咨询处理 - 硬件咨询 #1867

澳门机加

状态:	已反馈	开始日期:	2026-05-25
优先级:	B级	计划完成日期:	2026-06-11
指派给:	单文惠	% 完成:	0%
类别:		预期时间:	0:00 小时
目标版本:			
完结状态:	已成单		
描述			
看看图纸，先评估优化 数量1套 28号给我报价和周期。

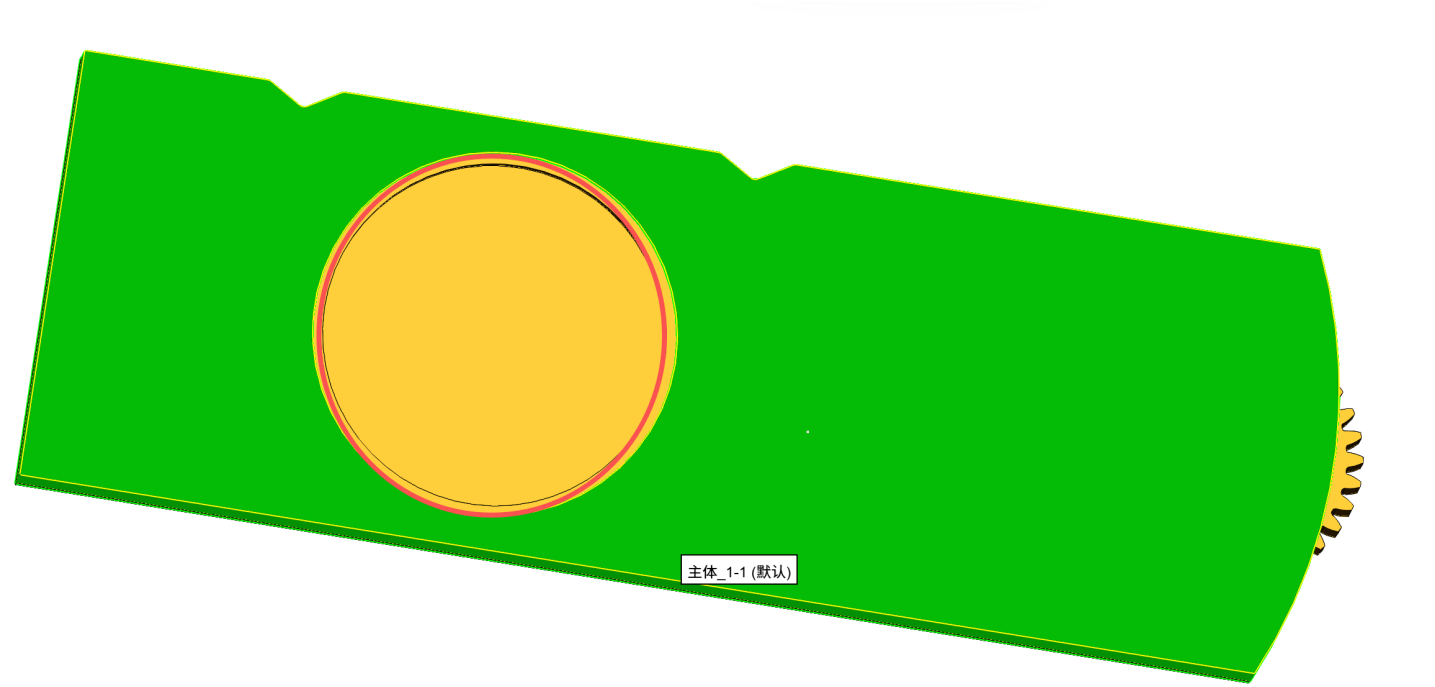
根据客户给的三维图，齿轮转动是否有问题，需要确认一下。回复我一下。

图纸
整体厚度不能超过5mm，现在这个是5.3mm
并且盖板太薄加工不了，需要调整
画红线的位置需要掏空，略小于大齿轮，放镜片不会掉下去，尺寸大约为26mm。
